リコール届出一覧表

リコール届出日：令和7年4月22日

リコール届出番号	外3976	リコール開始日	令和7年4月22日
届出者の氏名又は名称	スカニアジャパン株式会社 代表取締役 アラン・スーダン 問い合わせ先： 03-6735-3535 www.scania.com/jp		
不具合の部位（部品名）	前方カメラ及び制御ユニット		
基準不適合状態にあると認める構造、装置又は性能の状況及びその原因	交通状況の情報を制御しているユニットにおいて、プログラムの設計検討が不十分なため、前方の障害物に対して感知が遅れることがある。そのため、協定規則159号に適合しない。		
改善措置の内容	全車両、当該ユニットを対策プログラムに更新する。		
不具合件数	0件	事故の有無	なし
発見の動機	本国情報による。		
自動車使用者及び自動車特定整備事業者への周知させるための措置	・使用者：ダイレクトメールおよび管理ディーラーより直接連絡する。 ・弊社インターネットホームページに掲載する。 ・自動車特定整備事業者等：日整連発行の機関誌に掲載する。

改善箇所説明図

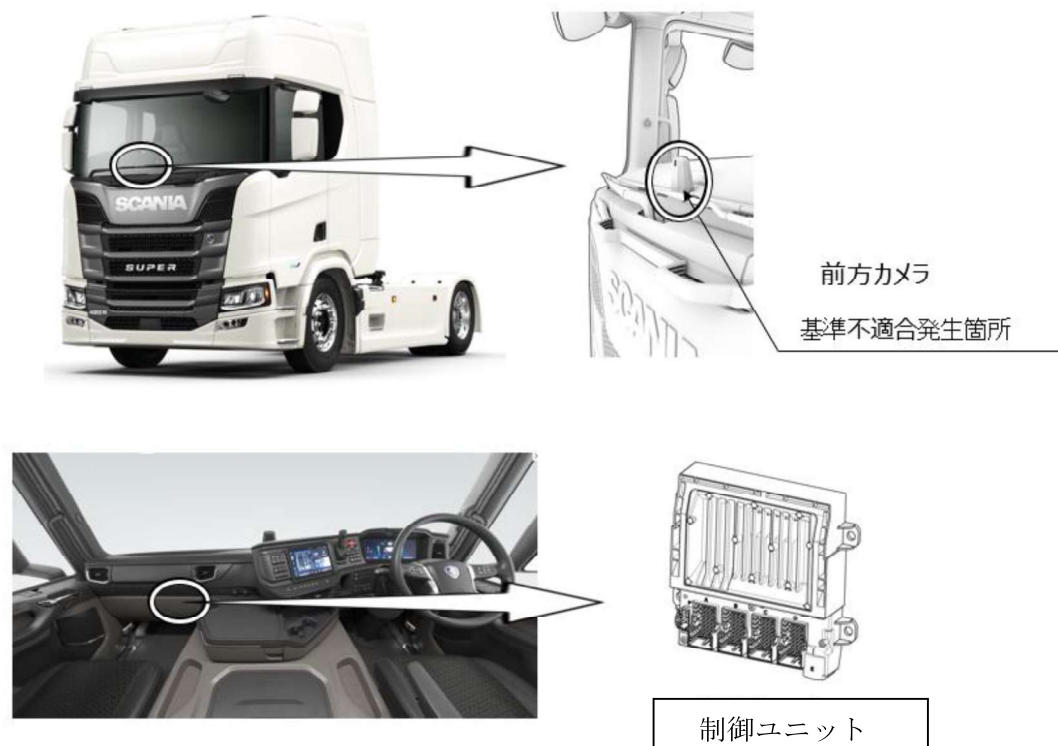
不具合の内容

交通状況の情報を制御しているユニットにおいて、プログラムの設計検討が不十分なため、前方の障害物に対して感知が遅れることがある。
そのため、協定規則159号に適合しない。

改善の内容

全車両、当該ユニットを対策プログラムに更新する。
